*Discarica di rifiuti non pericolosi
Baricella (BO)*

Valutazione di impatto ambientale

TRASMISSIONE CHIARIMENTI
Progetto di ampliamento

ELABORATO 1
Relazione tecnica

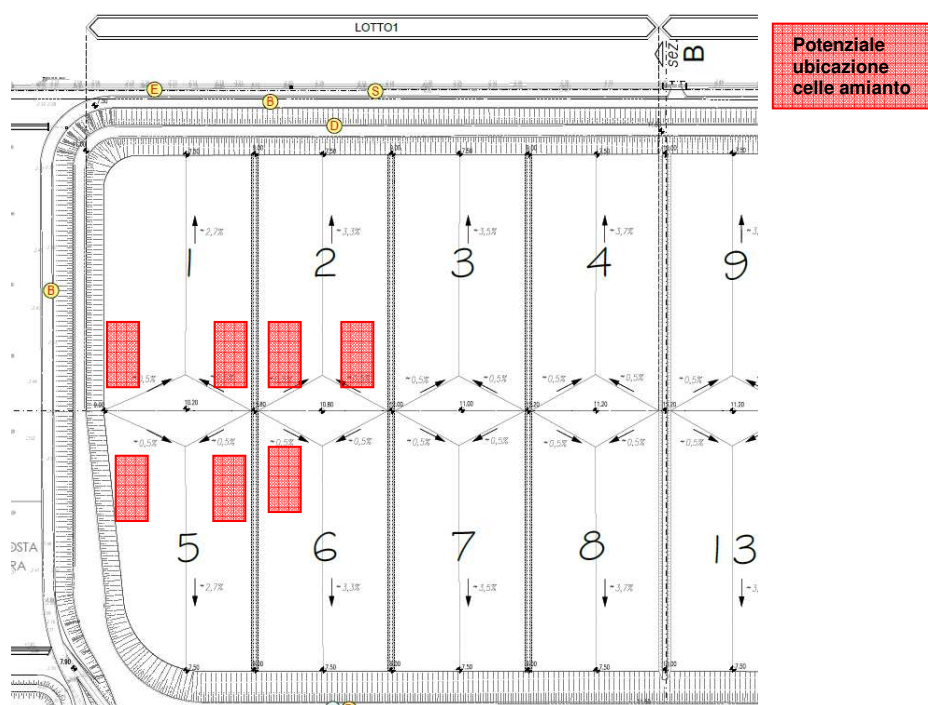
B.12 INDIVIDUAZIONE CELLE CONTENENTI AMIANTO

In via puramente indicativa si riportano le possibili ubicazioni delle celle nei primi settori di coltivazione del Lotto 1, ovviamente in caso di assenza di flussi in ingresso di rifiuti contenenti amianto durante la coltivazione di tali aree si procederà ad abbancare altre tipologie di rifiuti non attivando la cella monodedicata.

Centri di rotazione - Statica

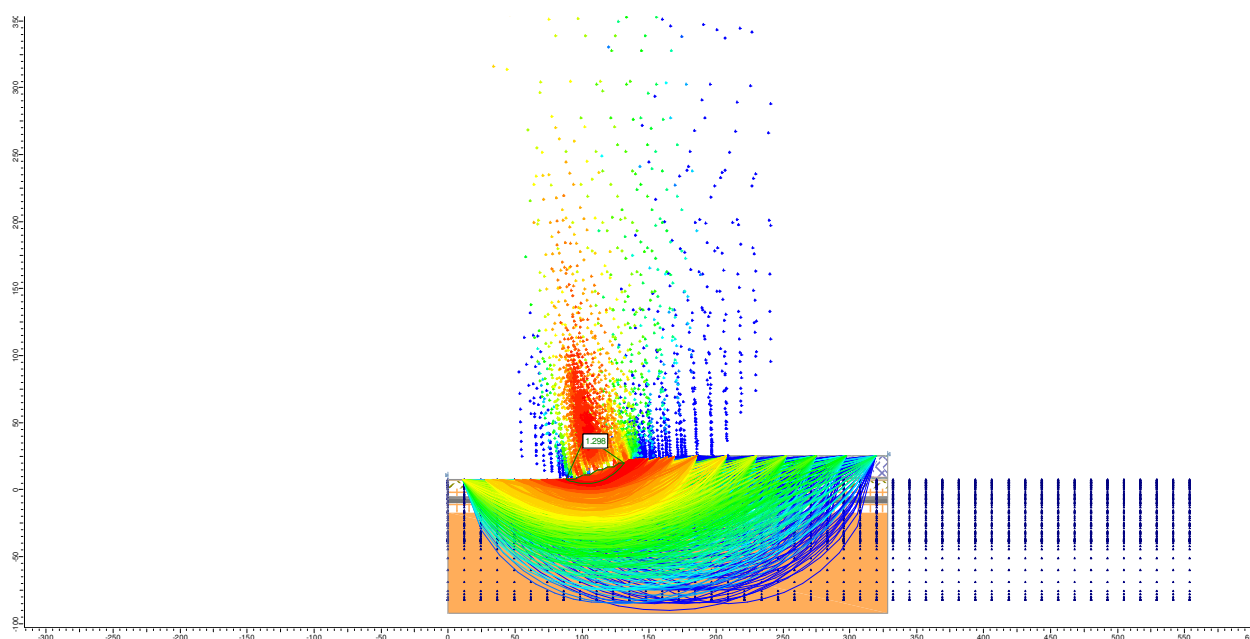
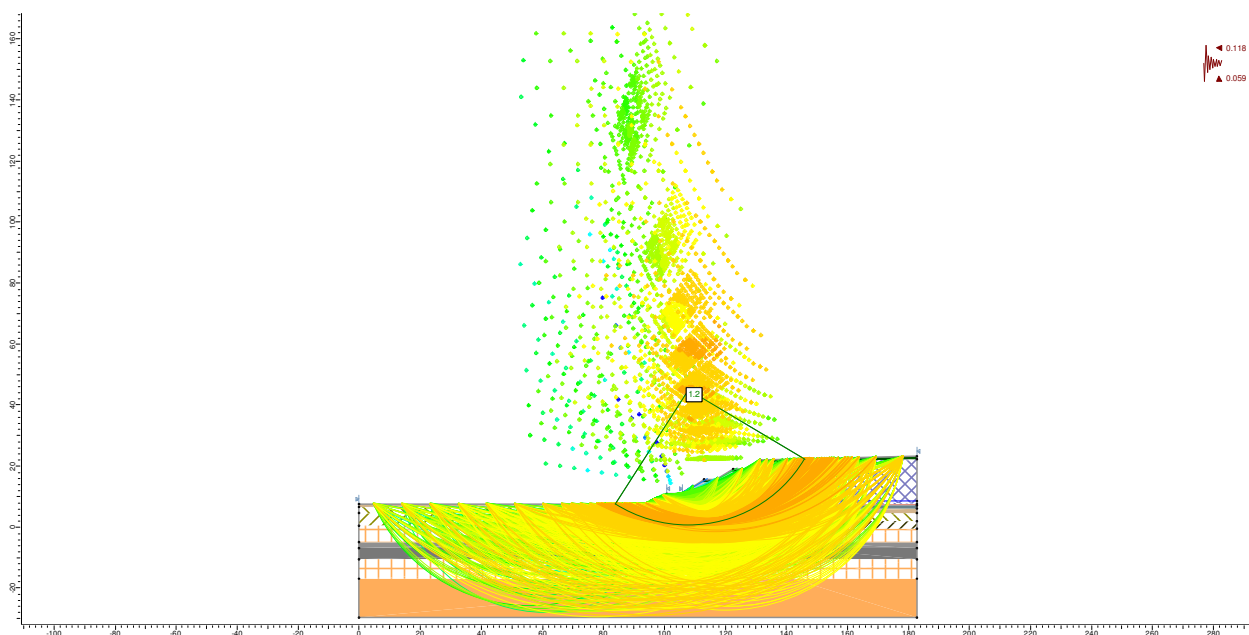
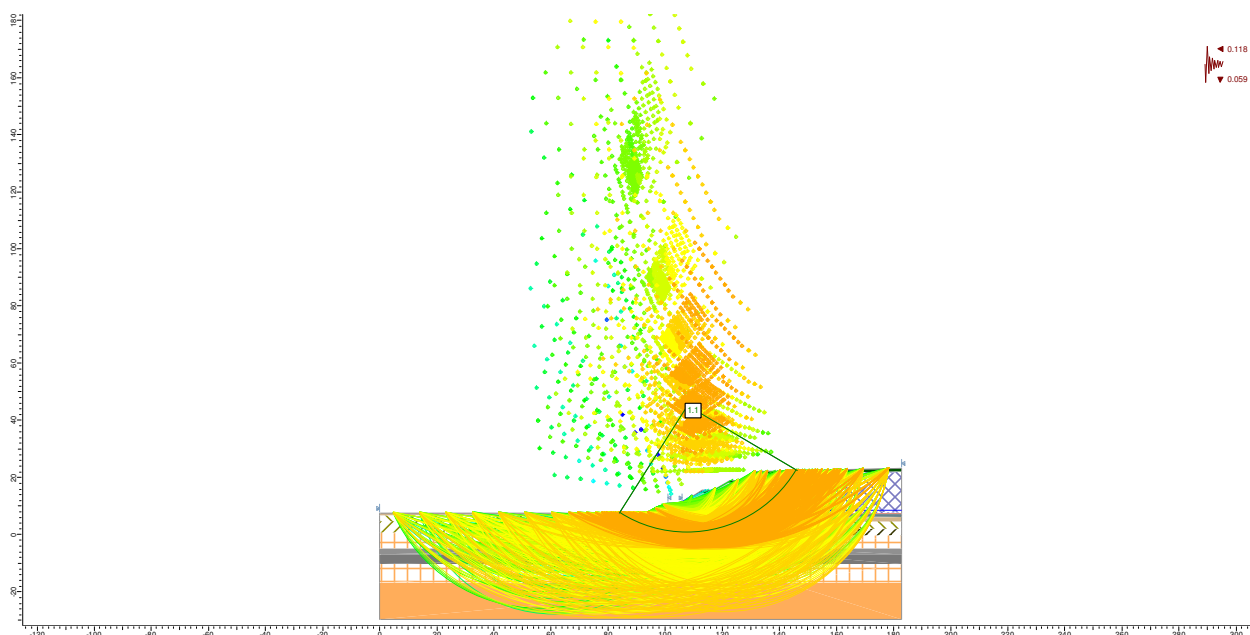
- si chiede di indicare chiaramente, nell'**elaborato 5**, quali opere **sono oggetto** della presente istanza di autorizzazione e quali **non sono oggetto** della presente istanza di autorizzazione;
- si chiede di fornire i **tabulati di calcolo**, in formato digitale su CD, dei dati di input ed output delle verifiche di stabilità riportate a pag. 54 dell'**elaborato 2**;
- si chiede di indicare quale metodo è stato utilizzato per le verifiche di stabilità globale (Bishop, Jambu, ecc.), giustificandone la scelta;
- si chiede di riportare nelle figure 8, 10 e 11 (pag. 57 e seguenti dell'**elaborato 2**) le maglia dei centri e le relative mappe di colore indicanti i valori dei F.S. ottenuti.

In merito al terzo punto si riferisce che è stato utilizzato il metodo GLE, anche detto "Morgenstern & Price", scelto in quanto consente la valutazione completa delle equazioni di equilibrio, incluso il contributo del taglio inter-concio.

In merito all'ultimo punto si allegano di seguito le figure delle valutazioni di stabilità con indicazione delle maglie dei centri:
